Bebauungsplan Gemeinde Berg bei Neumarkt i.d.OPf.
Auftraggeber	Gemeinde Berg bei Neumarkt i.d.OPf. Herrnstraße 1 92348 Berg bei Neumarkt i.d.OPf.
Datum	13. Februar 2018
Stellungnahme	Nummer: 13700.2 Dokument: 13700_002st_tl.docx Zeichen: Di
Inhalt	Tageslicht Untersuchung der Besonnung von Grundstücken zum Bebauungsplan mit Grünordnungsplan „Sondergebiet, Gesundheit, Pflege, Nahversorgung“ Nachweis ausreichender Tageslichtversorgung nach DIN 5034 „Tageslicht in Innenräumen“
Umfang	10 Textseiten und 5 Anlagenseiten
Auftrag vom	29. Dezember 2017
Verteiler	2 Originale per Post an Gemeinde Berg bei Neumarkt i.d.OPf. (zusätzlich per E-Mail) per E-Mail an Team 4 Landschaftsarchitekten, Herrn Bauernschmitt

Die vorliegende Stellungnahme nimmt Bezug auf die privaten Einwendungen und enthält Erläuterungen zum Bericht 13700.1 sowie weitergehende Betrachtungen zur Besonnung der Westfassade des Hauses 17.

Sonnenstandsverläufe an ungünstigen Punkten der Westfassade des Hauses 17

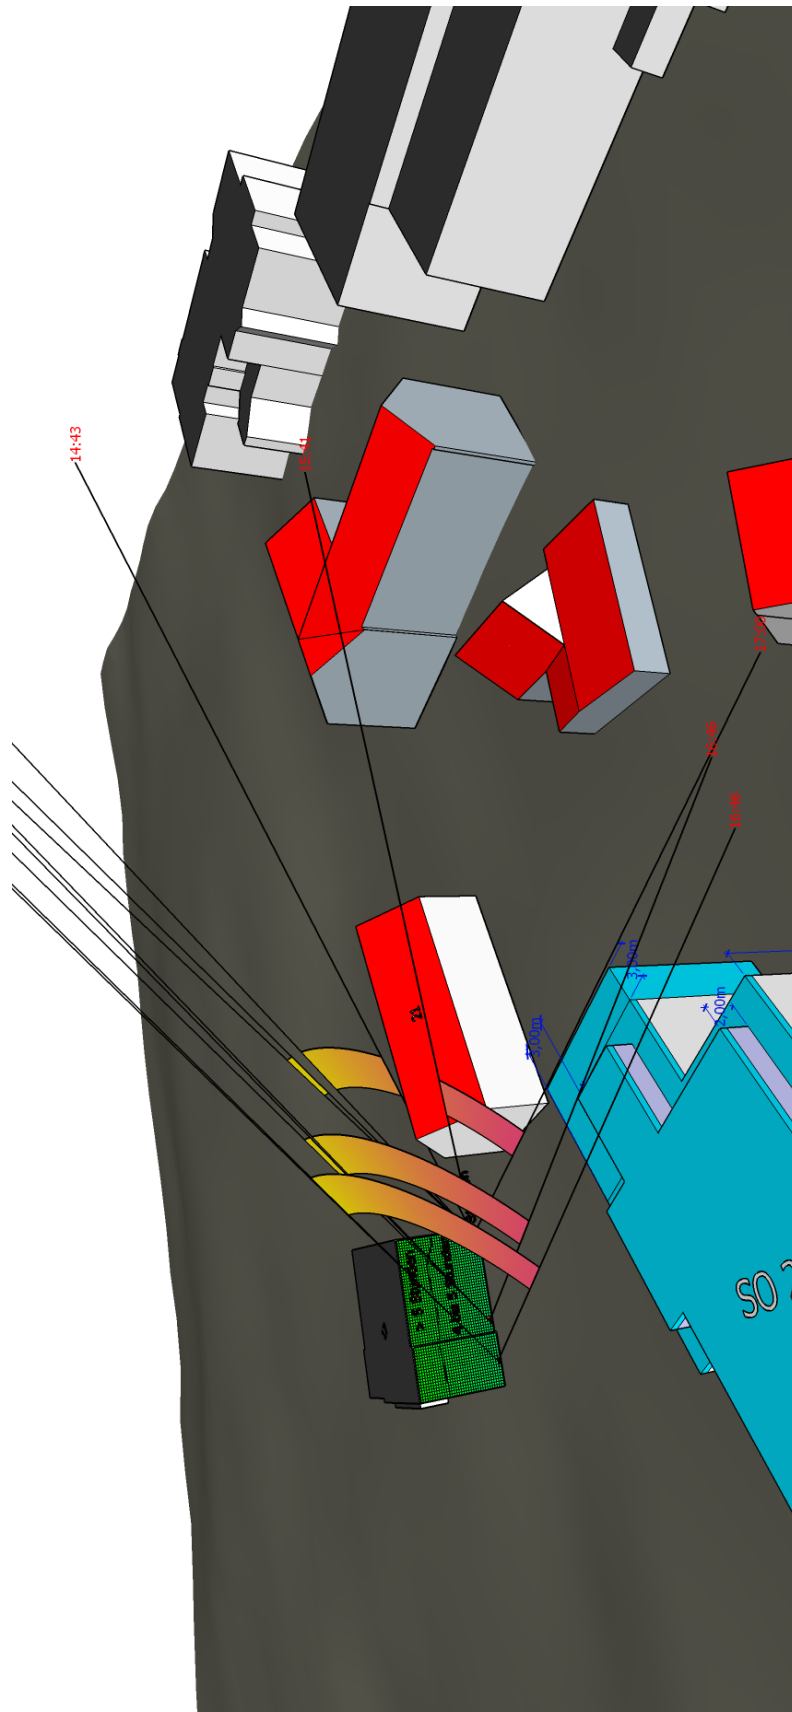
„Entgegen der Darstellung im Gutachten wird außerdem nicht der worst-case betrachtet, weil die untergeordneten Gebäudeteile, die ausnahmsweise bis zu 3 m hervortreten dürfen, nicht simuliert wurden.“

„Es ist vor allem auch nicht ersichtlich, ob der Umstand berücksichtigt wurde, dass die Erdgeschoss-Fußbodenoberkante des geplanten Bauvorhabens in SO 2 bis zu 0,5 m über der Geländeoberkante der Schulstraße liegen kann, so dass sich die Gesamthöhe bis zum Schnittpunkt Außenwand/Dachhaut entsprechend erhöht. Im Text wird dies jedenfalls nicht erwähnt.“

Im Rahmen einer erweiterten Berechnung auf Grundlage eines um die möglichen Auskragungen erweiterten Modells wird auch für andere Positionen der Westfassade des Hauses 17 der Sonnenstandsverlauf ausgewiesen. Es wird erkennbar, dass - selbst unter Berücksichtigung einer weiteren Erhöhung des Gebäudes um ca. 0,5 m, was mögliche Zweifel an der richtigen Positionierung des Gebäudes ab Erdgeschoss-Fußbodenoberkante (EFOK) nehmen soll - eine Verschattung des Gebäudes infolge der Neubebauung am Tag der Tag- und Nachtgleiche frühestens etwa eine Stunde vor dem Sonnenuntergang (Sonnenstand mindestens 6° über dem wahren Horizont gemäß Definition nach DIN 5034) eintreten wird (siehe Anlage 3: Beginn der Beschattung durch das Neubaugebäude an ungünstigen Punkten des Hauses 17 in Bodennähe etwa 16.45 Uhr, maximale Besonnungsdauer am 21. März bis 17.50 Uhr). Mögliche Aufbauten für haustechnische Anlagen auf dem Gesundheitszentrum (Gebäudebezeichnung SO2 nach aktualisiertem Entwurf zum Bebauungsplan mit Grünordnungsplan) wurden darüber hinaus bei diesem Berechnungsmodell nicht, wie derzeit geplant und vergünstigend für die Besonnung der Westfassade des Hauses 17, weiter von der Außenwand eingedrückt (Einrückung der haustechnischen Anlagen nach aktuellem Bebauungsplan 3 m statt 2 m).

Die in unserem Bericht 13700.1 vom 28. März getroffenen Aussagen zur Einhaltung der Anforderungswerte der Besonnung von Wohn- und Aufenthaltsräumen können auch unter Zugrundelegung weiterer, die Besonnung einschränkende Randbedingungen (Hervortretungen bis 3 m, zusätzliche Gebäudeerhöhung um 0,5 m) aufrechterhalten werden.

- (1) 3 m seitliche Hervortretungen
- (2) 0,5 m zusätzliche Gebäudehöhe
